## Opinia Nr 236 / 2023

Z wyników przeprowadzonych oględzin – ekspertyzy urządzeń ogrzewczo – kominowych  
w Bydgoszczy ..... ul. Gdańska ..... Nr 130  
dotycząca mieszkania Nr 11 Pana /i/ Administracja Domów Miejskich A.D.M. Sp. z o.o.  
sporządzona przez posiadającego wymagane uprawnienia mistrza kominiarskiego  
Pana JAROSŁAWA CZYŻ..... w celu.

## Opinia Nr 237 / 2023

## Opinia Nr 238 / 2023

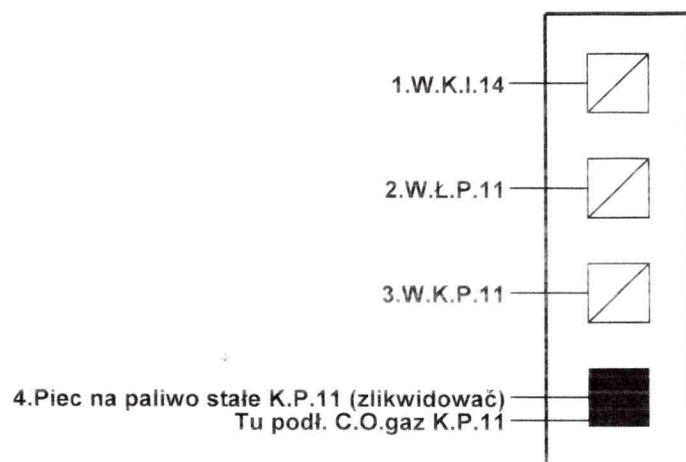
1. Przewód(y) Nr 3,4 (patrz szkic na odwrocie) odpowiadają – ~~nie odpowiadają~~ –  
wymaganiom niżej wymienionych przepisów i może (mogą) - ~~nie może (nie mogą)~~ być przeznaczony (e)  
do podłączenia kuchenki gazowej w kuchni i kotła gazowego C.O. w pomieszczeniu kuchni.

2. Urządzenie (a) wentylacja wywiewna w pom.kuchni podłączone jest (~~sa~~) prawidłowo – ~~nieprawidłowo~~  
Podać rodzaj urządzenia  
do przewodu kominowego nr.3 i działa sprawnie .

Celem osiągnięcia prawidłowego funkcjonowania urządzenia należy : kocioł gazowy C.O. podłączyć w  
pomieszczeniu kuchni do przewodu kominowego nr.4 po likwidacji pieca na paliwo stałe w kuchni.  
V. Przewód kominowy nr.4 wmontować wkład z blachy KO lub Alufol.

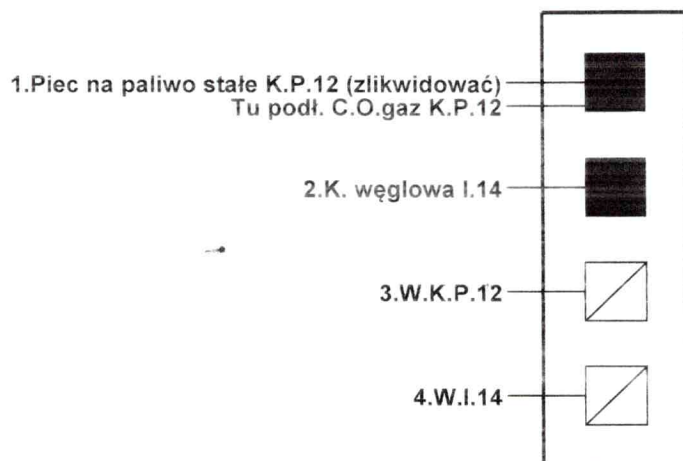
1. Przewód(y) Nr 1,3 (patrz szkic na odwrocie) odpowiadają – ~~nie odpowiadają~~ –  
wymaganiom niżej wymienionych przepisów i może (mogą) - ~~nie może (nie mogą)~~ być przeznaczony (e)  
do podłączenia kuchenki gazowej w kuchni i kotła gazowego C.O. w pomieszczeniu kuchni.

2. Urządzenie (a) wentylacja wywiewna w pom.kuchni podłączone jest (~~co~~) prawidłowo – ~~nieprawidłowo~~  
Podać rodzaj urządzenia  
do przewodu kominowego nr.3 i działa sprawnie .

Celem osiągnięcia prawidłowego funkcjonowania urządzenia należy : kocioł gazowy C.O. podłączyć w  
pomieszczeniu kuchni do przewodu kominowego nr.1 po likwidacji pieca na paliwo stałe w kuchni.  
V. Przewód kominowy nr.1 wmontować wkład z blachy KO lub Alufol.
